Zeitschrift: **Schweizer Ingenieur und Architekt**

Heft 9

Wettbewerb Börsengebäude Selnau/Zürich

4. Preis (16 000 Fr.): **Niklaus Amsler**, Zürich;
beratender Ingenieur: **A. de Luigi** und **Hch. Schellenberg**

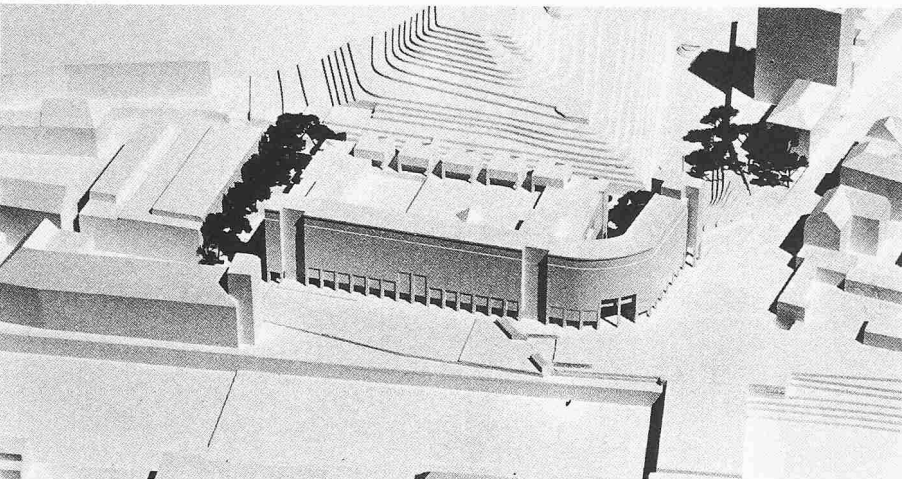
Das Projekt zeichnet sich aus durch eine ausserordentlich klare Systematik in Aufbau und Ausdruck. Der freistehende Baukörper übernimmt auf Gesimshöhe das Dachkantenprofil des Hallenbades und schliesst mit einem walmartigen Dach ab. In der Längsachse weist er zwei äussere Treppentürme auf, wovon der südliche als sogenannter Börsenturm Signalfunktion am Brückenkopf bekommt. Die Längsachsensymmetrie spiegelt sich in allen Geschossen und vor allem in der Konstruktion wieder. Ebenso klar wie die Baustruktur ist die innere Organisation

5. Preis (12 000 Fr.): **Andreas Kern**, Baden, in
Büro **Walter Meier** und **Andreas Kern**

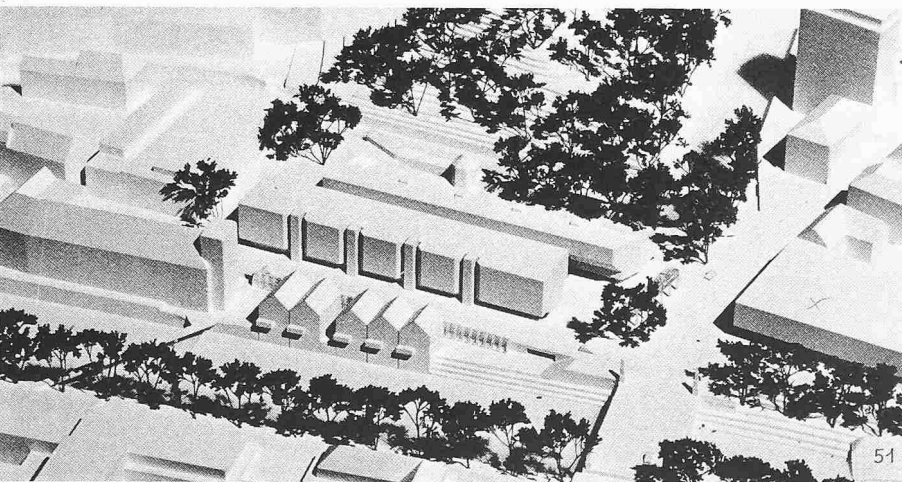
Das Projekt ist gegliedert in eine schmale, ca 22 m hohe Randbebauung und einen niedrigeren, differenzierten Börsentrakt, der den räumlichen Bezug zum Schanzengraben herstellt. Die straffe Randbebauung bildet einen markanten Abschluss der alten City zum Sihlufer und dem anschliessenden Stauffachergebiet hin. Die einprägsame Form des Randgebäudes vermag im Bereich der Krümmung nicht zu überzeugen. Die Rückversetzung der Ladenfront am Badweg schafft eine grosszügige Promenade am Schanzengraben mit hohem Öffentlichkeitsgrad. Die geringe Tiefe der Randbebauung erlaubt nur einseitig an den Korridor anschliessende Zellenbüros, was zu einer unwirtschaftlichen Lösung führt. Das statische Konzept ist einfach und zweckmässig. Der Entwurf ist im Grundriss wie im Aufriss sorgfältig durchgearbeitet.

6. Rang, Ankauf (11 000 Fr.): **Atelier WW**,
W. Wäschle, **U. Wüst**, **R. Wüst**, Zürich

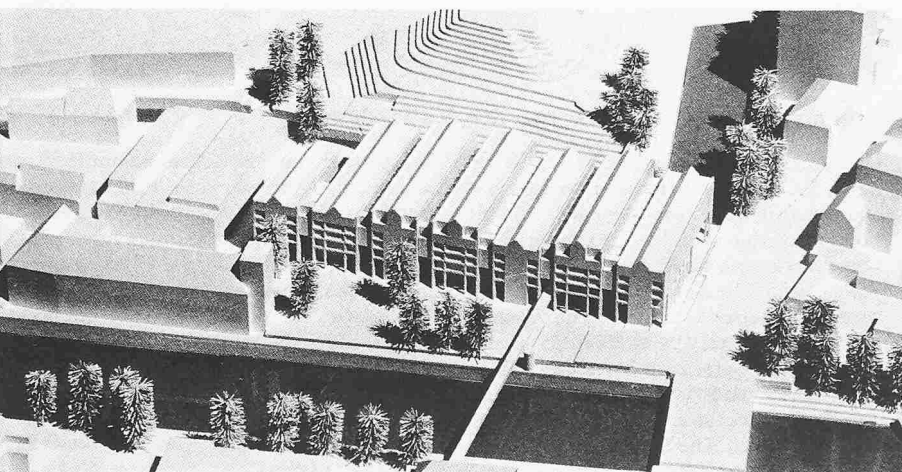
Der Verfasser versucht, seine Baumassen höhenmässig der Umgebung einzuordnen. Dies gelingt ihm durch eine Aufteilung in zwei langgestreckte Baukörper und die Eingliederung der Börse in den darunter liegenden Negativraum bis zwei Geschosse unter Strassenniveau, aber auch durch das nicht-zulässige Überstellen der Grundstücksgrenzen in den Untergeschossen und eine Aufreihung kleiner Giebelhäuser an der Sihl. Damit verzichtet er auf eine bauliche Akzentuierung der Börse. Die Grundrisse sind klar, und die Beziehung zu den Schnitten zeugt von der guten räumlichen Durcharbeitung des ganzen Projektes. Das Projekt missachtet die wettbewerbsrechtlichen Grundlagen weitgehend. Es mangelt ihm an städtebaulicher Präsenz.

8. Rang, 7. Preis (10 000 Fr.): **Meinrad Hirt**,
Zumikon; Mitarbeiter: **Patrick Thurston**

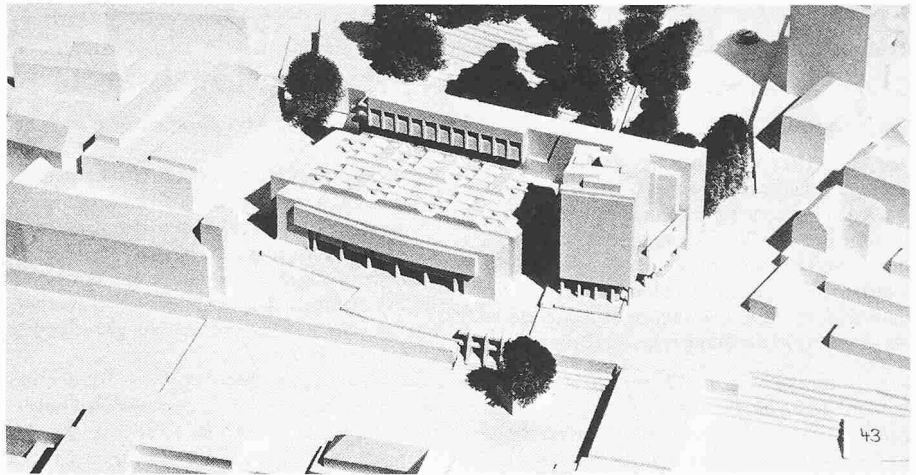
Dem Projekt liegt das interessante Konzept zugrunde, auf die verschiedenen städtebaulichen Gegebenheiten - Brückenkopf, Sihlufer, Schanzengraben/Botanischer Garten, Selnaustrassenraum - mit entsprechend differenzierten Einzelbaumassen «individuell» zu reagieren. Diese klar formulierte Zielsetzung findet ihre architektonische Entsprechung allerdings in unterschiedlicher Intensität und Qualität. Von der Idee her interessant, aber städtebaulich gewagt ist der lange und hohe Riegel am Schanzengraben. Das Projekt ist der Ausdruck eines starken architektonischen Gestaltungswillens, der sich in seiner vitalen Unbekümmertheit jedoch in einzelnen Bereichen über städtebaulich und nutzungsmässig erforderliche Rücksichtnahmen hinwegsetzt.

9. Rang, 8. Preis (8000 Fr.): **Max P. Kollbrunner**,
Brissago, **Bruno Gerosa**, Zürich

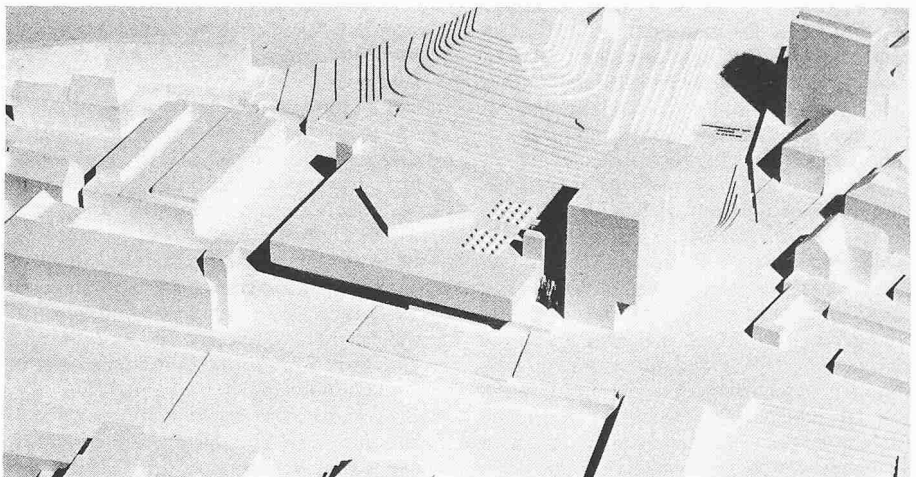
Das Projekt gliedert sich in zwei klar getrennte Teile: den quer zur Sihl an die Selnaustrasse gestellten Bürohochbau und den dahinter angeordneten, rechteckigen Börsenflachbau. Infolge der Stellung des Hochbaues ist trotz der höhenmässigen Übereinstimmung weder eine Beziehung zum SIA-Hochhaus noch zur Bebauung entlang der Sihl ablesbar; die Staffelung von Hoch- und Flachbau im Grundriss sowie die Achsialität der Gesamtanlage schliessen eine Brückenkopfwirkung aus; schliesslich verunmöglicht der unvorteilhaft in die Selnaustrasse vorspringende Flachbau eine Integration des Baukörpers in deren Strassenraum. Die Qualitäten des Projektes liegen mehr in seinem realistischen Konzept und in der guten Organisation als im städtebaulich-gestalterischen Bereich.

10. Rang, 9. Preis (7000 Fr.): **Marti + Kast + Partner**,
Zürich; Mitarbeiter: **Beat Kaempfen**

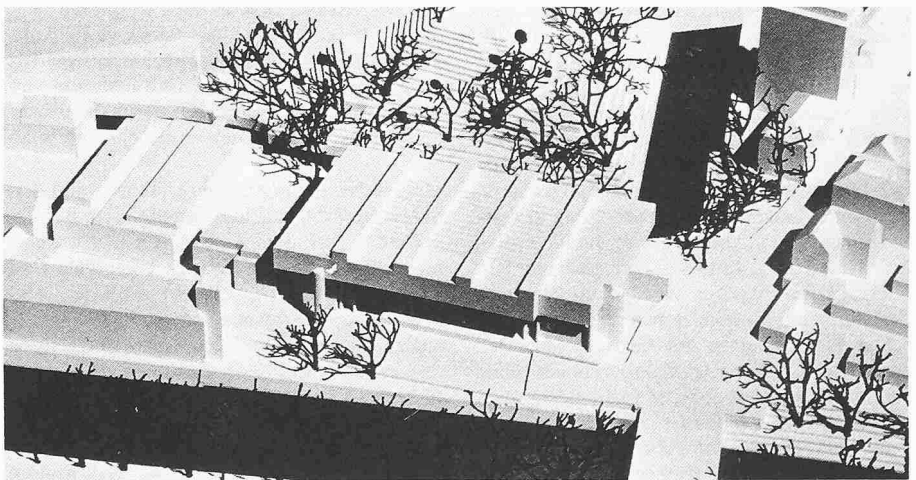
Der Vorschlag gehört zur Gruppe von Projekten, welche die Eingliederung ins Stadtbild durch eine flächenhafte Gestaltung unter Verzicht auf besondere Vertikalakzente anstreben. Die Börsengeschosse überlagern als Grossform die freier angeordneten Volumen der börsenunabhängigen Teile. Widersprüchlich zur angestrebten Grossform erscheint der durch das Attika-Motiv der beiden Wohnungen recht selbständig wirkende, den Grenzabstand zum Hallenbad überschreitende Annexbau. Die Ausformung der «Megastruktur» dürfte die Strassenräume optisch beleben, eine Aktivierung mittels entsprechender Nutzung zugunsten der inneren Ladenstrassen findet nur beschränkt statt. Der beachtenswerte Versuch, den Baumassen eine besondere, klar ablesbare Gestalt zu geben, wird mit zu vielen Nachteilen erkauf.

11. Rang, Ankauf (7000 Fr.): **Johanna Lohse**,
Zürich

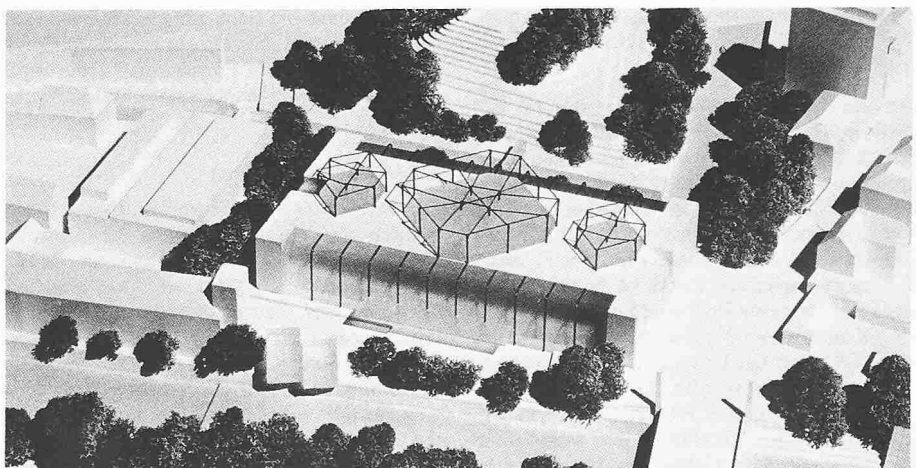
Das gesamte Raumprogramm wird auf überzeugende Weise in einer Grossform zusammengefasst, welche der Besonderheit der Bauaufgabe entspricht. Die äusseren Dimensionen bewirken allerdings eine Beeinträchtigung des Hallenbades. Die Anordnung sämtlicher Vertikalverbindungen in zwei längs liegende Raumhüllen schafft klare Zugangsverhältnisse. Die Funktion der zwei verglasten Pufferzonen ist energiemässig nicht genügend durchdacht. Räumlich besonders wertvoll und konstruktiv interessant sind die Börsensäle und ihre architektonische Integration.
